# REGIONE LIGURIA

Oggetto: **[ID:8255]** Collegamento tra la Valfontanabuona e  
l'Autostrada A12 Genova-Roma. Progetto  
definitivo - Procedura di VIA Nazionale

Proponente: Società Autostrade per l'Italia  
S.p.A.

**Trasmissione osservazioni Regione Liguria  
– Arpal**

Figura 3-2 – Individuazione delle aree a maggior rischio di impatto (rettangoli blu).

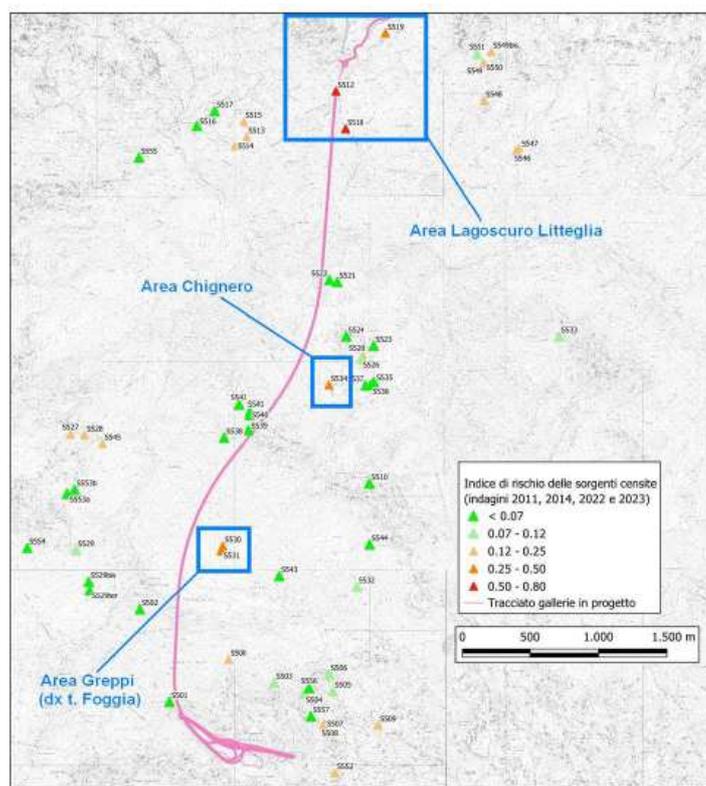
Sulla base di tali sopralluoghi e dell'analisi di dati idrogeologici disponibili viene confermato che le condizioni di rischio maggiore derivanti dall'analisi degli impatti riguardano principalmente le aree individuate nella figura che di seguito si riporta (stralcio del documento 1100A3-LL00-PD-DG-IDG-00000-00000-R-GEO-7001-00): Area Lagoscuro – Liteglia, Area Chignero e Area Greppi (destra del Torrente Foggia).

Entrando maggiormente nel dettaglio, il proponente conferma sostanzialmente le criticità già emerse in precedenza in sede di progetto definitivo, eccezion fatta per le sorgenti S513, S514 e S515 (zona Lagoscuro-Liteglia) che, rispetto alle precedenti indagini, non vengono più utilizzate dall'acquedotto per il loro complessivo scarso apporto e i relativi bottini di presa non sono più oggetto di manutenzione.

Rispetto alle altre interferenze e le alternative progettuali/gestionali, condivise con IRETI emerge quanto segue:

- circa l'Area Liteglia l'opera interferirà fisicamente sia con l'opera di presa sia con il manufatto che contiene l'impianto di rilancio dei pozzi che risultano la fonte principale di approvvigionamento idrico di Tribogna e Cicagna. Il gestore ha avviato a propria cura attività di ricerca idrica "alternativa" in tale fondovalle individuando orizzonti potenzialmente produttivi tra 15 e 30 metri. Quindi prioritariamente il gestore intende verificare con perforazione di uno/due pozzi di ricerca la possibilità di poter effettivamente sostituire con tali pozzi il deficit creato dall'opera. Nel caso in cui questa non fosse una

- a) Il progetto esecutivo deve contenere le soluzioni definitive, preventivamente condivise con EGA Centro Est e IRETI, rispetto alle interferenze accertate con alcune derivazioni d'acqua potabile presenti nell'area dell'intervento.
- b) Rispetto alla qualità Morfologica, in fase di progettazione esecutiva, qualora non sussistano motivi di sicurezza e tenuta idraulica, che dovranno essere specificati e motivati in un'apposita relazione, sostituire nella sistemazione idraulica del Rio Tangon l'ultimo ordine di gradoni dei gabbioni con terre armate opportunamente piantumate con essenze autoctone quali ad esempio: *salix alba* e *salix salix*

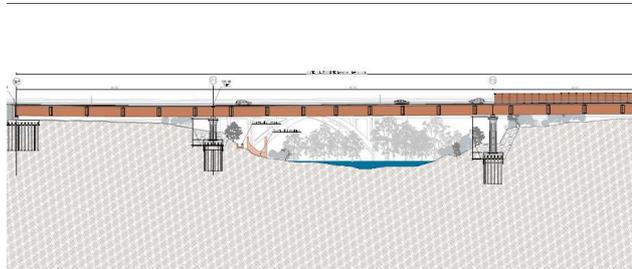
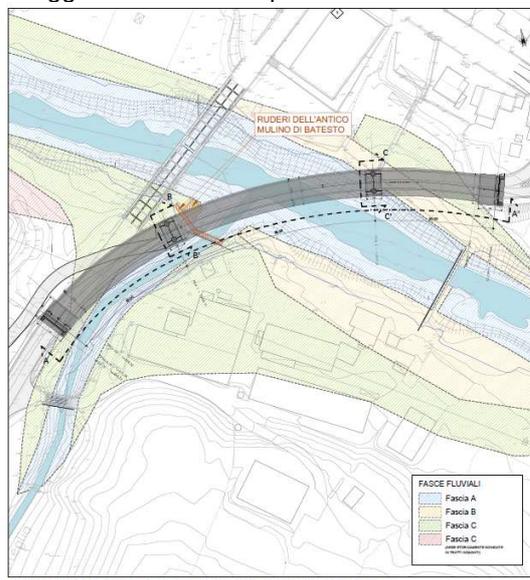
Il proponente ha riscontrato che la Relazione idraulica ed i relativi elaborati grafici contenevano già la descrizione dell'assetto idraulico e morfologico della configurazione di progetto. Le sistemazioni idrauliche sono descritte mediante planimetrie, profili longitudinali e sezioni trasversali.

Si evidenzia, purtuttavia, che suddetti documenti non contengono alcuna descrizione degli impatti morfologici, né tantomeno valutazioni circa la loro potenziale mitigazione/compensazione. Fa eccezione solo il Rio Liteglia rispetto al quale nelle integrazioni il proponente ha inserito una scala di risalita per i pesci.
